改善箇所説明図

基準不適合箇所

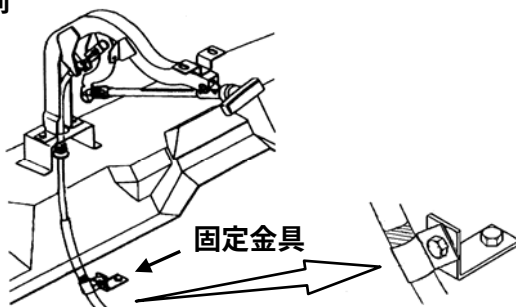
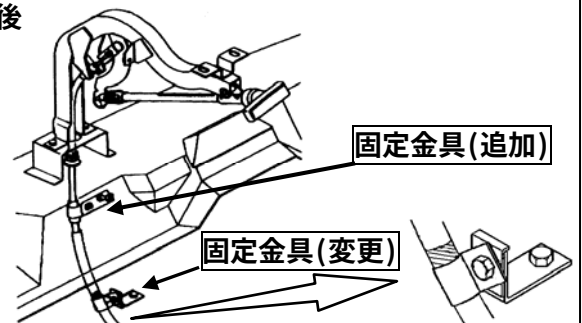
駐車ブレーキケーブルの取り廻し及び固定方法が不適切なものがあるため、駐車ブレーキ操作時にレバー側ケーブル端部のクリップから当該ケーブルが抜け出し、駐車ブレーキが効かなくなるおそれがある。

改善前

改善後

全車両、駐車ブレーキケーブルの固定金具を交換、追加し、取り廻しを適正化する。
